CONTRATO DE PRÉSTAMO N°8638- PY HABILITACION DE LA RED PAVIMENTADA "CONECTIVIDAD DEL TRANSPORTE"

LICITACION PUBLICA INTERNACIONAL DE EMPRESAS CONSTRUCTORAS ESPECIALIZADAS EN OBRAS VIALES CONTRATO DE REHABILITACION Y MANTENIMIENTO (CREMA) MALLA SUR RUTA NACIONAL N° 1 TRAMO SAN JUAN BAUTISTA- ENCARNACION (168.7)

LLAMADO MOPC N° 88 /2018

NOTA ACLARATORIA N° 6

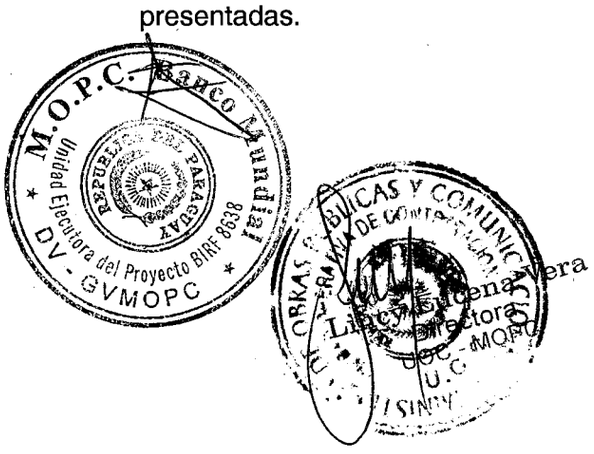
1. Hemos realizado los estudios de campo pertinentes, deflectometría, IRI, sondeos, etc., de manera a verificar las soluciones estructurales de las Obras Obligatorias de Puesta a Punto; y hemos encontrado que en muchos sectores la estructura necesaria es mayor que el paquete estructural previsto en el proyecto, es decir son necesarios mayores espesores de carpeta. Adjuntamos planilla Comparativa.
   Al respecto recomendamos aumentar las cantidades de los ítems afectados en estos tramos, de manera a mantener el principio de igualdad de condiciones entre las ofertas presentadas.

RESPUESTA: La lista de cantidades es meramente indicativa. Se recuerda que para la elaboración del diseño ejecutivo, podrá tomarse como referencia la documentación entregada por el Contratante en el Anexo 6 Vol 2 "Datos técnicos", pero el Contratista deberá elaborar el diseño ejecutivo de las obras de puesta a punto con base a sus propias inferencias y de manera tal que le permitan lograr los indicadores de mantenimiento (estándares e índice de servicio) especificados. A tal fin integrará las **obras obligatorias de puesta a punto** definidas en las bases de licitación, más las **obras complementarias de puesta a punto** definidas por el propio Contratista.
